島根原子力発電所保安規定審査資料	
資料番号	保-08(改01)
提出年月日	2024年1月25日

**島根原子力発電所**  
**新規制基準への適合性確認に係る**  
**保安規定変更認可申請（補正）について**  
**（SA設備のLCO/AOT コメント回答）**

**2024年1月**  
**中国電力株式会社**

2023/12/7の審査会合における、新規制基準施行に伴う変更のうち重大事故等対処設備に係る運転上の制限等（SA設備のLCO/AOT）に対する指摘事項について回答する。

### サーベイランス実施内容

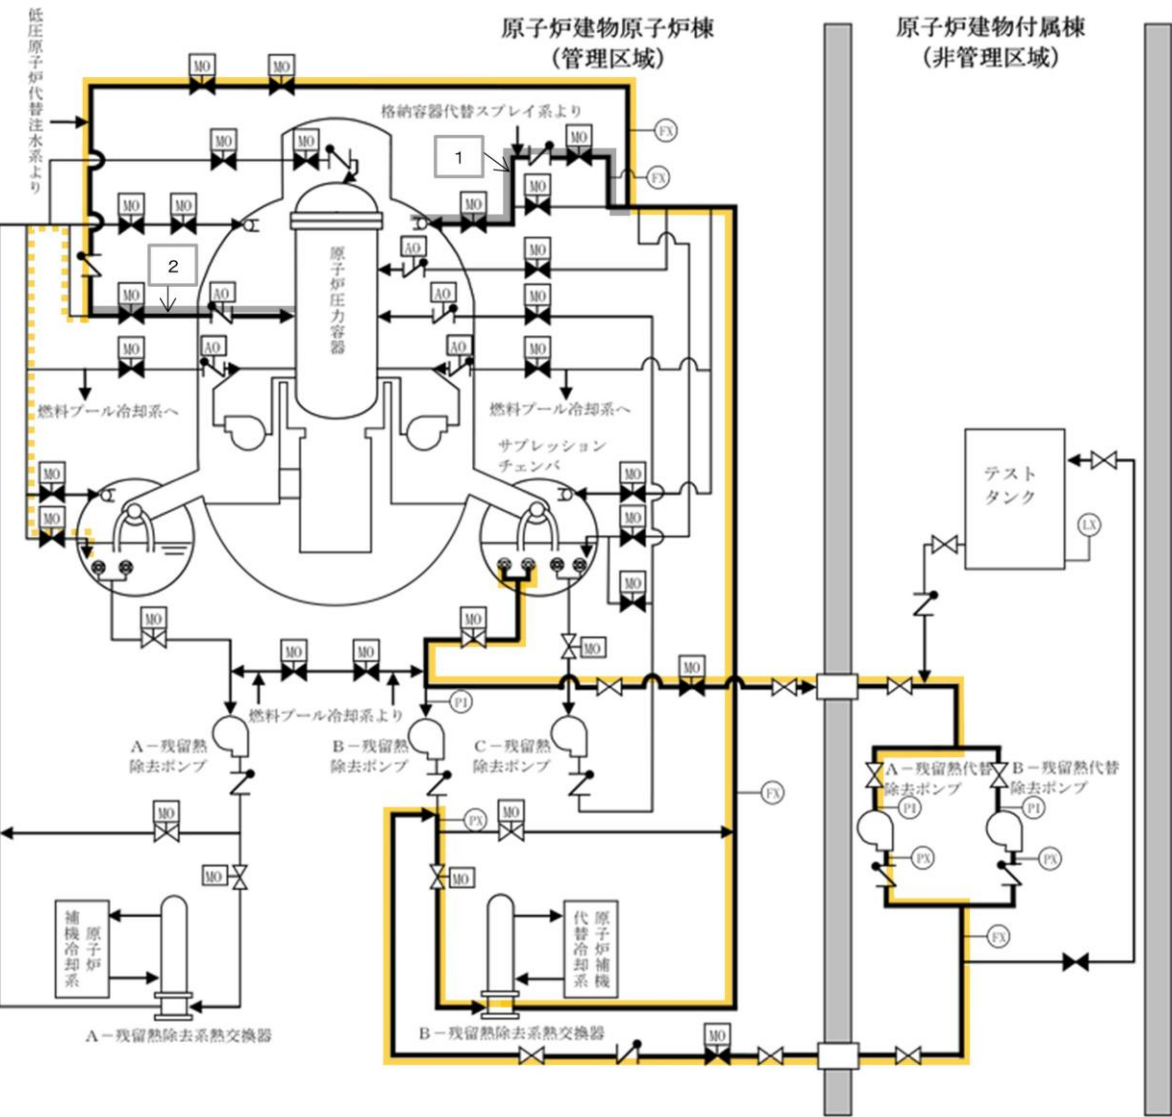
サブレーションチェンバを水源とした残留熱代替除去系のサーベイランスについて、今回停止期間のみだけでなく以降の期間においても放射線防護上の観点に留意しつつ実施するための方法や、それらの実現可能性を網羅的に検討し、その結果及びその結果を踏まえた残留熱代替除去系のサーベイランスの実施方法について説明すること。

実施時期	実施内容
A. 今回の原子炉停止期間	(1) サプレッションチェンバ水源でのRHARポンプ確認運転 実条件の水源によるポンプの運転が可能であることを確認するため、サプレッションチェンバを水源としたRHARポンプの確認運転を行う。
B. 定事検停止時	(1) RHARポンプの性能確認 テストタンクを用いたRHARポンプの循環運転を行う。 (2) 主要な流路の健全性確認 重大事故等時のRHARの主要な流路の健全性確認として、テストタンクを水源としてサプレッションチェンバを送水先としたRHARポンプの確認運転を行う。 (3) 水源および一部流路の健全性確認 水源であるサプレッションチェンバを含めた一部流路の健全性を確認するため、RHARポンプの確認運転を行う。 (4) 流路の通水確認 RHARポンプ使用時の流路のうち、(1)～(3)に含まれない流路について、流路の通水確認を行う。
C. 月例点検時	(1) RHARポンプの動作確認 テストタンクを用いたRHARポンプの循環運転を行う。 (2) 水源および一部流路の健全性確認 水源であるサプレッションチェンバを含めた一部流路の健全性を確認するため、RHARポンプの確認運転を行う。 (3) 弁の動作確認 重大事故等時におけるRHARの流路の弁の健全性の確認のため、重大事故等時に開閉操作が必要な弁の動作確認を行う。
